第 183 回「柏崎刈羽原子力発電所の透明性を確保する地域の会」

第183回「地域の会」定例会資料〔前回定例会以降の動き〕

委員ご質問への回答

Q1. 6号機人工岩盤（マンメイドロック）について

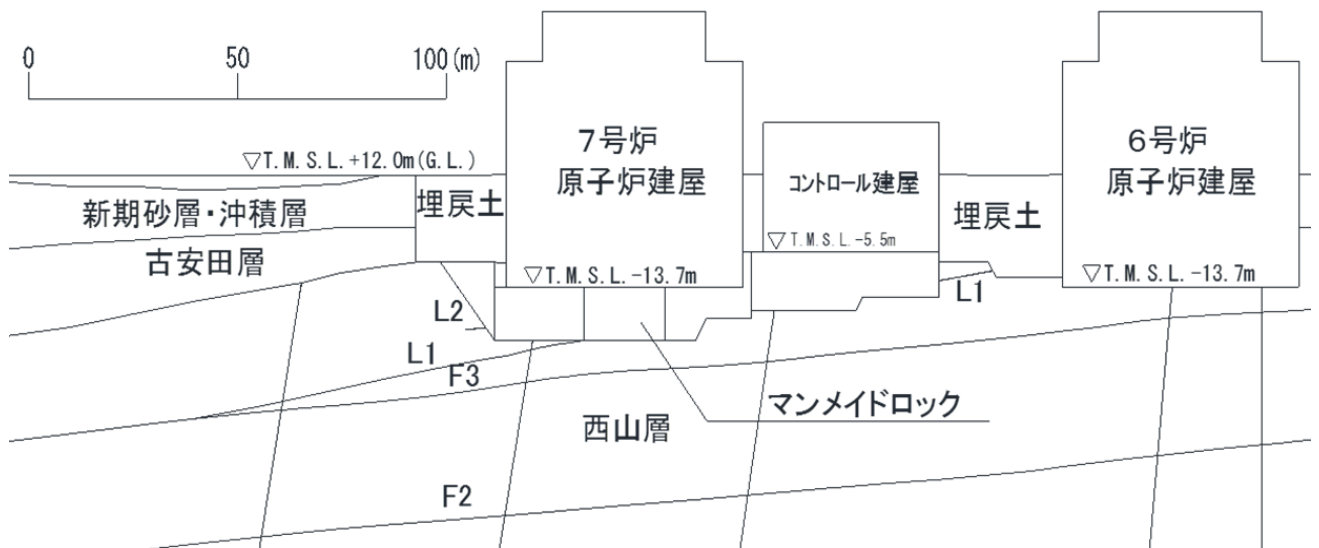
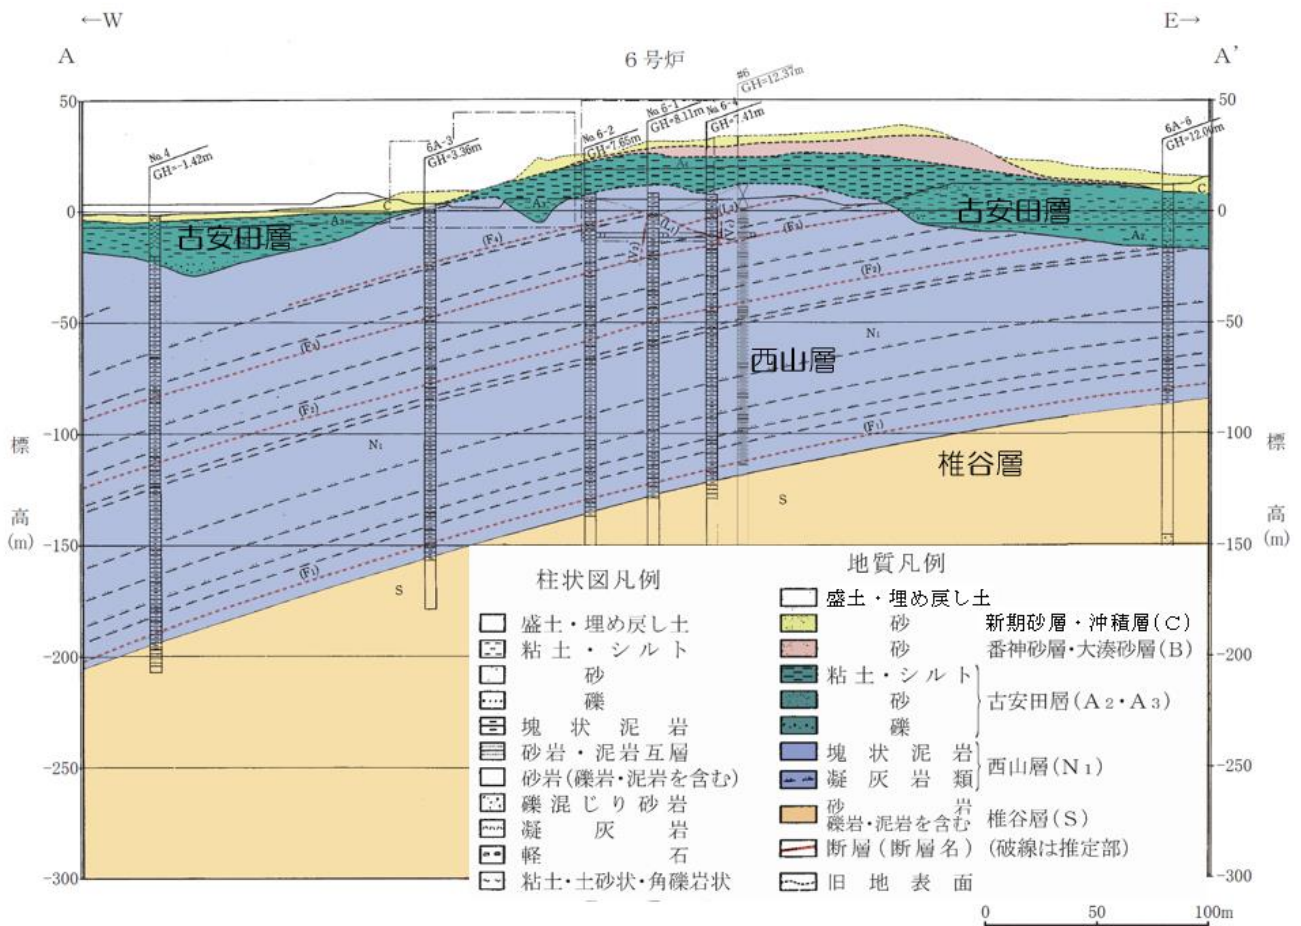
6月の定例会で、6、7号機建屋直下に設置されている人工岩盤について質問しましたが7月の定例会では、7号機についてのみの回答でした。

6号機について8月の定例会で回答いただくようお願いしましたが、質問内容に対し不十分な回答しかいただけませんでした。改めて6号機人工岩盤について質問します。

① 7号機では、原子炉建屋・コントロール建屋全体が人工岩盤で支えられていました。6号機について8月定例会で示された平面図・断面図では、人工岩盤が建屋全体でないことしかわかりません。7号機で示していただいた断面図（7月定例会の）と同じ書き方の断面図と地質断面図を示してください。

- 6号機の下は、基礎岩盤の状況を把握する調査坑とV2断層の調査坑の掘削跡をマンメイドロックで置き換えた状態になっています。
- 7月の定例会で示した断面図は、基礎地盤安定性検討におけるモデルを示したもので、7号機の建屋周りのマンメイドロックの置き換え状態がわかりやすいと考え説明に用いました。
- 6号機においては、①7号機と比較してマンメイドロックで置き換えた範囲が小さいこと
②マンメイドロックは西山層と同様かそれ以上の変形特性や強度特性を有していることから、解析モデル上は西山層（と同様）としております。
- なお、これまでの検討において、マンメイドロックの有無が評価に影響しないことを確認しています。

解析断面図

地質断面図 (6号炉東西)

Q2. 大物搬入口の地下地盤について

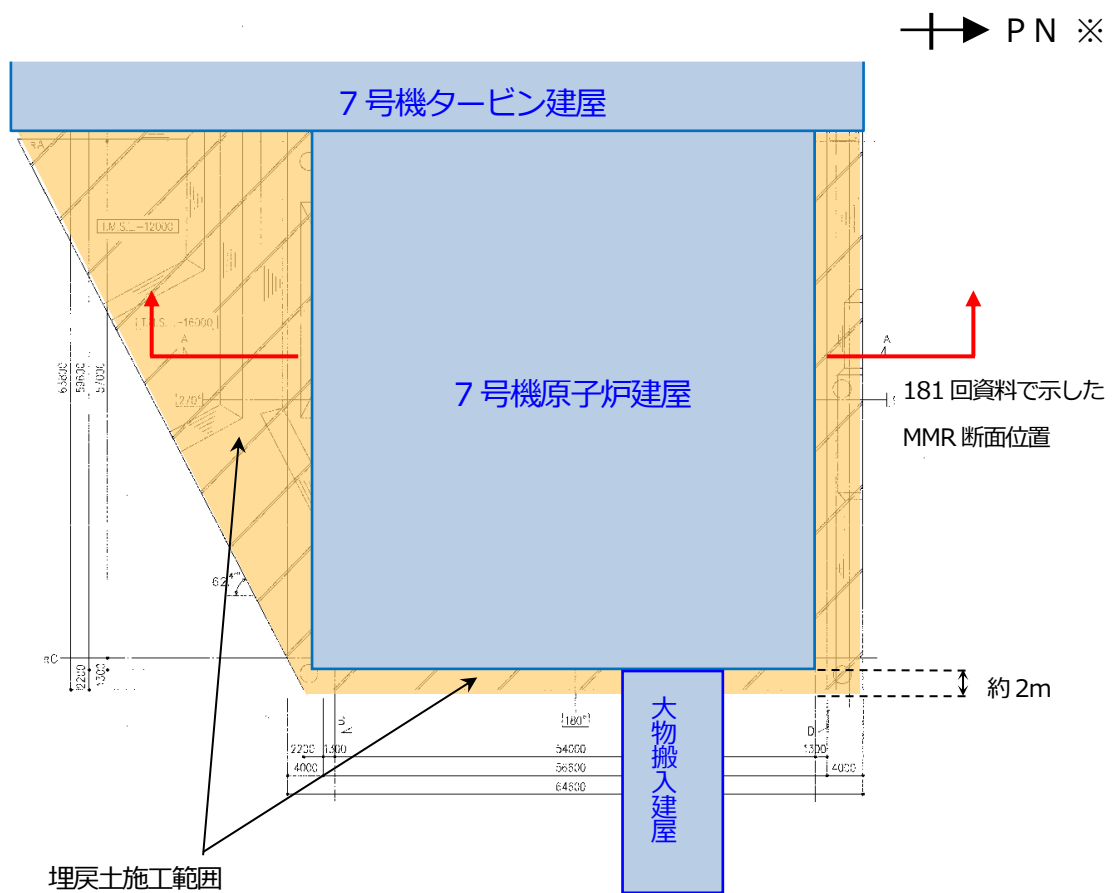
8月1日、第182回で回答してもらいました。Q3. 大物搬入口の地下地盤についてお聞きします。大物搬入口の地下地盤概要図では、液状化層は砂層、非液状化層は古安田層と西山層と説明してもらいました。しかし、第181回マンメイドロック断面図によりますと建屋周辺は「埋立土」で、断面図の縮尺をもとに「埋立土」の範囲を見ると建屋から21m、地下も深さ21m西山層に達するまで埋められています。砂層や古安田層はありません。7号炉建屋周囲に同じように、「埋立土」で埋められていると考えられます。第142回審査会合資料「液状化のおそれがある基礎構造物の平面図」から大物搬入建屋の長さ26m×幅6.5mと推定しました。とすると大物搬入建屋のほとんどが「埋立土」の上に建っていることになります。砂層、古安田層、西山層はほんの一部です。中越沖地震の後、被災状態を視察してもらいましたが、建屋周辺が液状化で沈下しているところが沢山ありました。大物搬入建屋が沈まなかったのは「場所打ちコンクリート杭」のおかげだとよくわかりました。この度、液状化対策として高耐震化杭と地盤の硬化工事の必要性がわかりました。

(1) 正しい「埋立土」の範囲を教えてください。

○ 7号機原子炉建屋周囲における「埋立土」により施工された範囲を次頁図に示します。

大物搬入建屋は（7号機）原子炉建屋東側に位置しており、第181回定例会にてお示した図は大物搬入建屋を含まない位置の断面図となっております。大物搬入建屋位置での埋立土施工範囲は原子炉建屋外壁面より約2mの範囲に限定され、大物搬入建屋は、ほぼ現地盤、すなわち、砂層、古安田層、西山層上部に杭基礎を介して設置しております。

○ 大物搬入建屋下部については、回答1および、第182回定例会でお示した通り、液状化層に対しては地盤改良を行ったうえで杭基礎にて大物搬入建屋を支持する計画です。

6号機原子炉建屋 基礎直下人工岩盤の影響検討

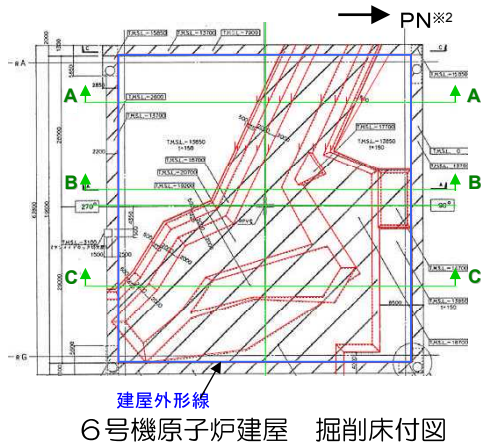
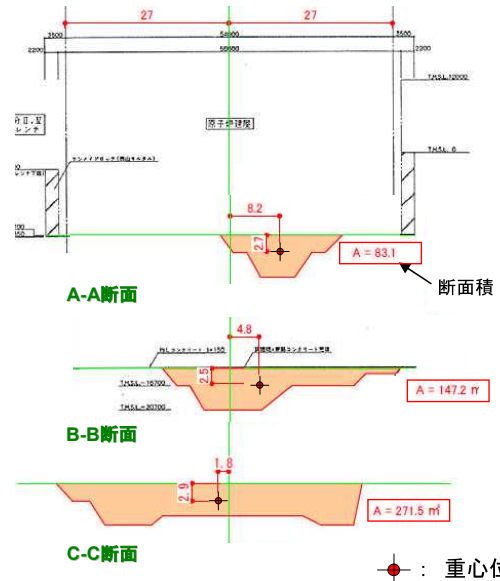
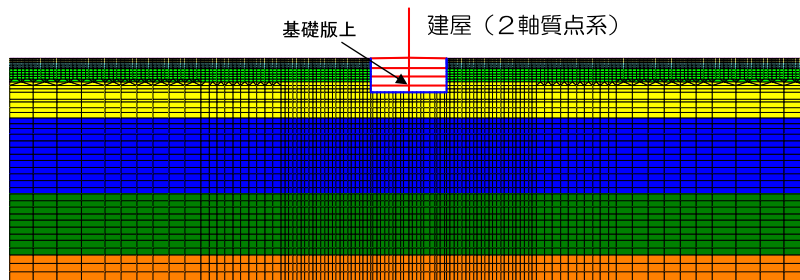
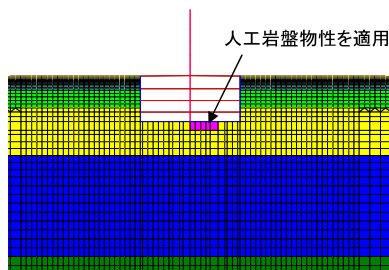
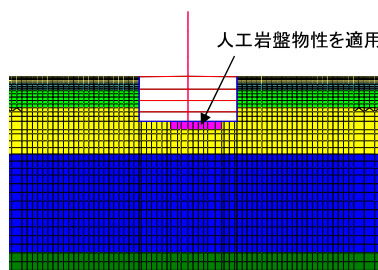
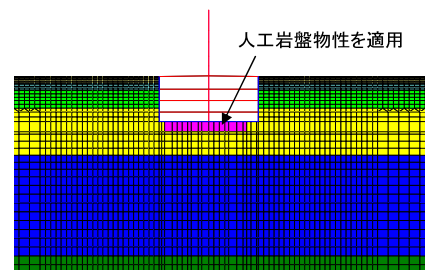
② 建屋全体ではなく部分的人工岩盤にした理由は何ですか。

③ 人工岩盤の厚さについて、厚いところで5.5mとの回答でしたが、何m～5.5mなのですか。

- 次の④のご質問の回答として、平成21年10月7日に、中越沖地震時の6号機の建屋の地震時の揺れについて検討し、地域の会定例会にてご説明した資料を添付しています(P.17～19)。
- この資料の2頁に、6号機下のマンメイドロックの状態をご覧いただける断面図を示しております。マンメイドロックで置き換えた範囲は、断面ごとに変化しており、厚さは0m～約5.5mです。

- 6号機原子炉建屋の基礎直下に打設された人工岩盤（コンクリート）が、建屋応答に及ぼす影響を擬似3次元有限要素法解析※1（NS方向）により検討する。検討に際して3種類の断面を仮定する。

6号機原子炉建屋の基礎地盤においては、調査時の試掘抗跡などの埋め戻しに部分的に人工岩盤を用いている

建屋レベル変動図 (②地震前→⑰地震後15回目、1-4号機側)

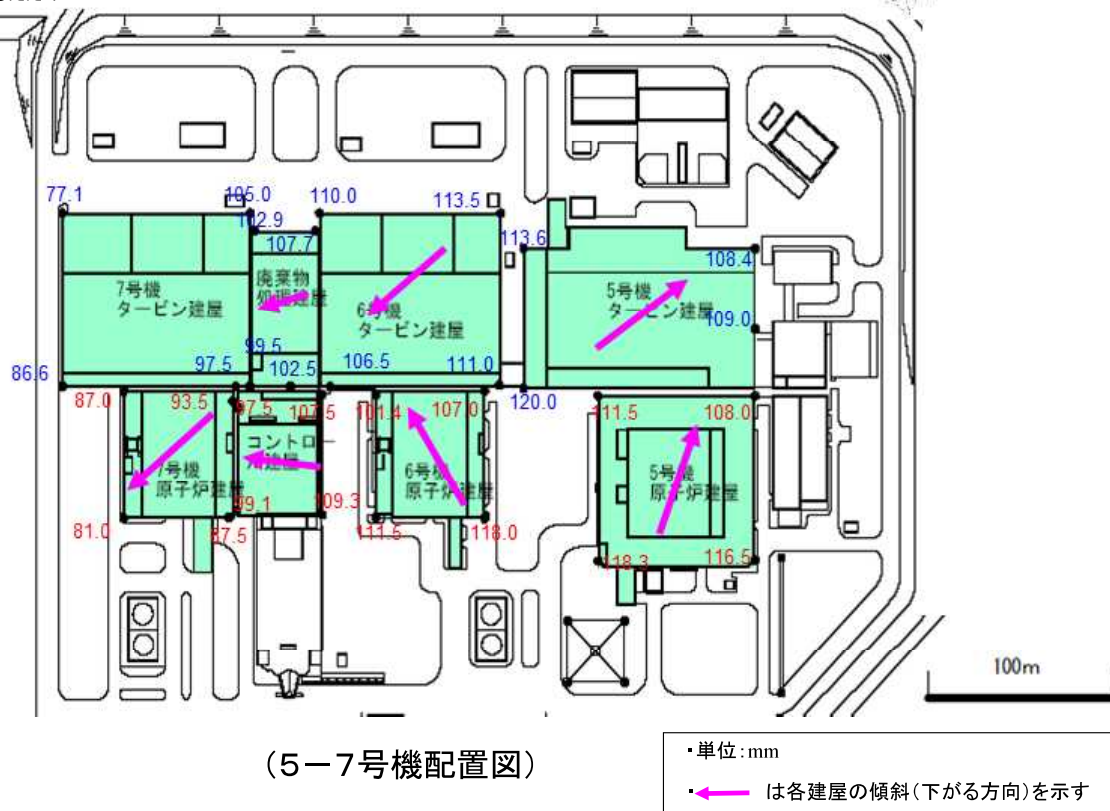
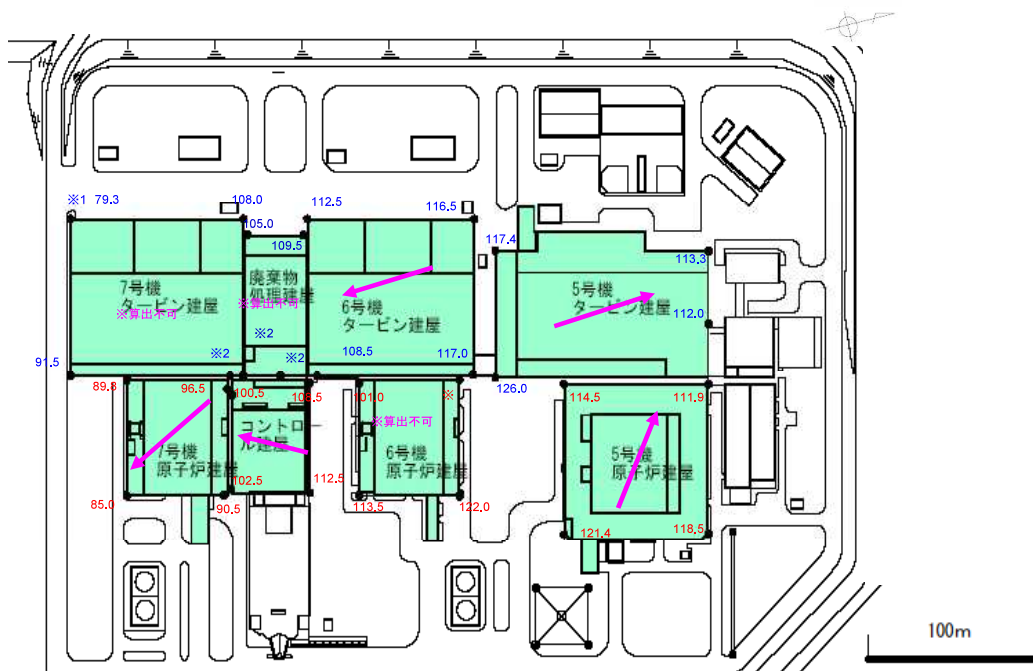
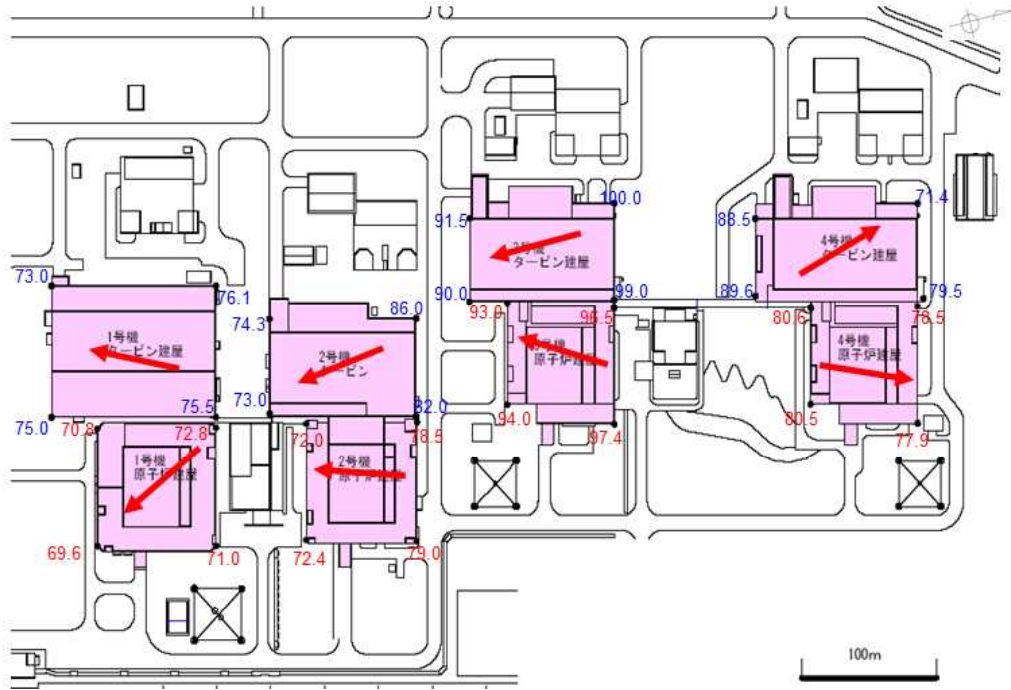
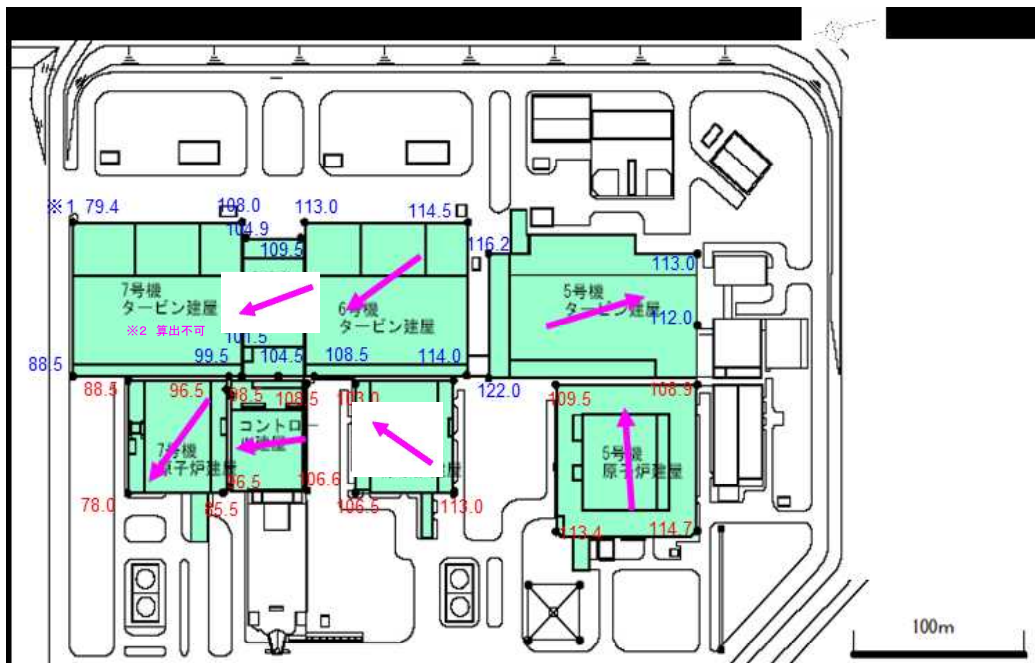
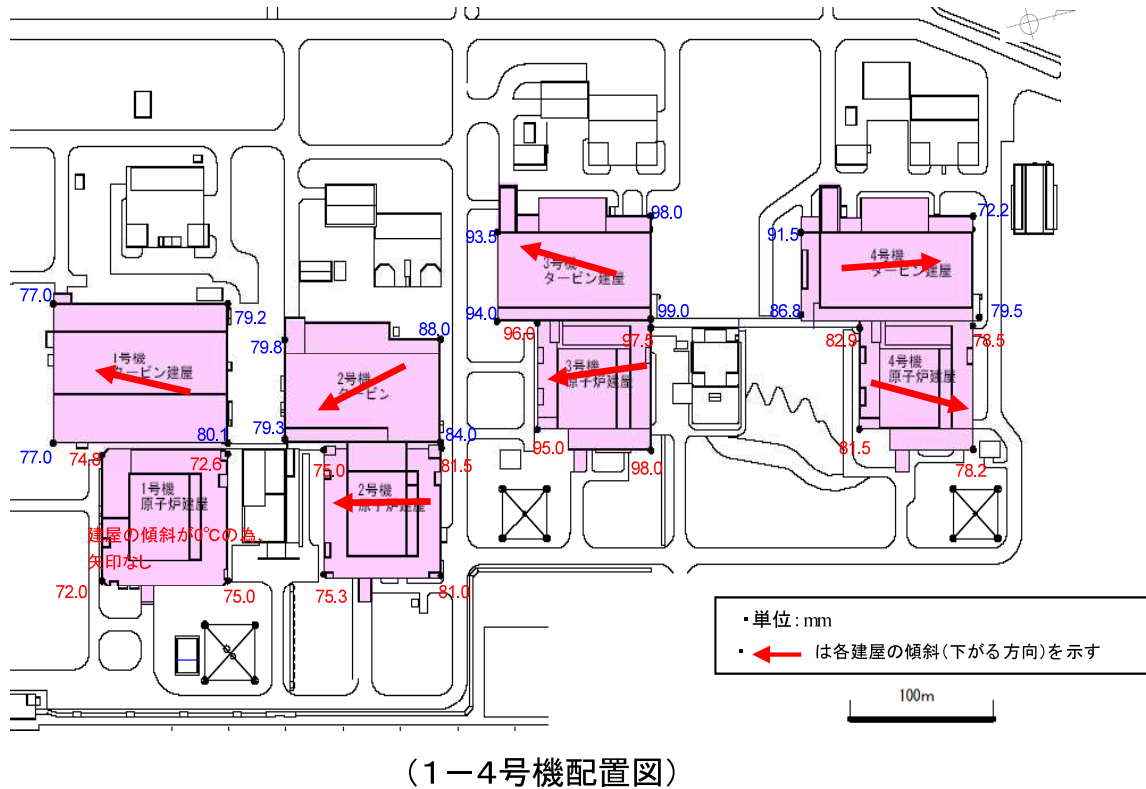
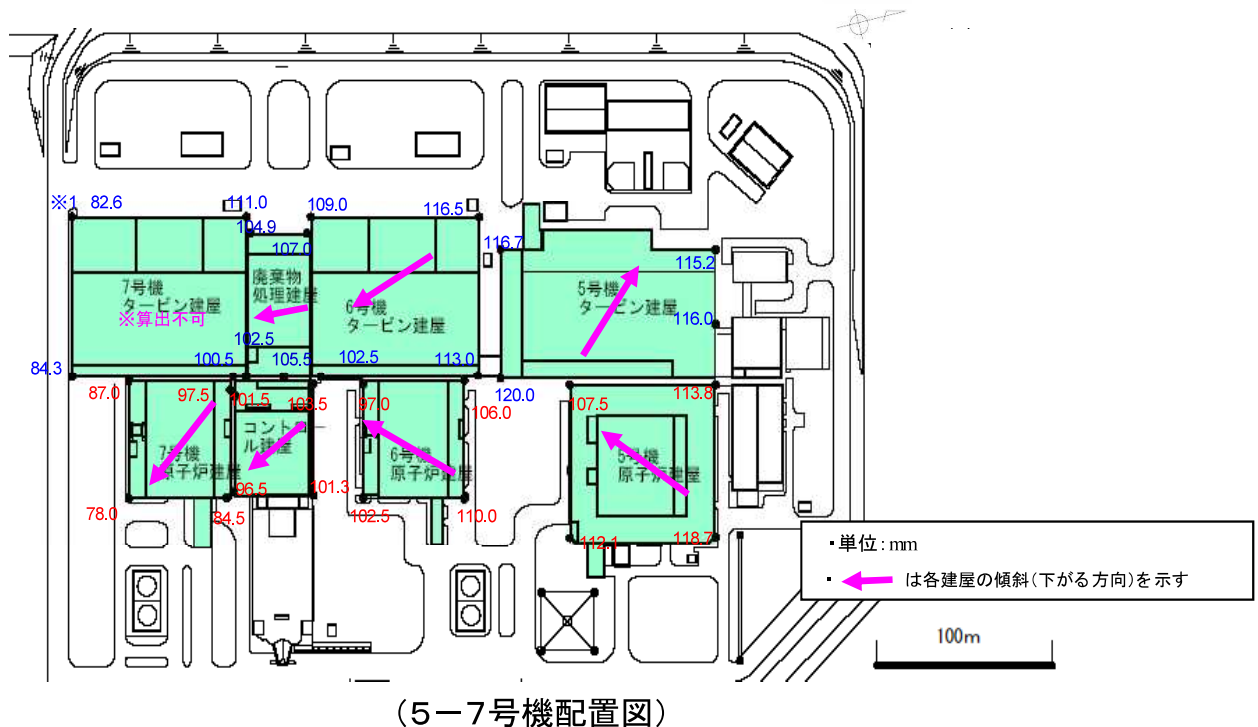
(4) 「問題となるような地盤沈下はない」と回答をもらいましたが、中越沖地震の時、各号機建屋が不均等に沈んだと報告をもらっています。原子炉建屋とタービン建屋が異なる方向に傾いた→の図も貰いました。東電はその後も「知見拡充4項目」を上げ、その1つに「建屋の変動に関する検討」として継続観測をしていると思います。

- ① 観測結果を各号機建屋ごと、四隅の変動をすべて教えてください。
- ② 2015年～2018年までの建屋ごとに傾きを示す→の図を公開してください。

- ① 各号機建屋ごとの四隅の変動、および ② 2015年～2017年(第15回～第20回)の建屋ごとに傾きを示す→の図については、添付の資料のとおりとなります(P.20～25)。
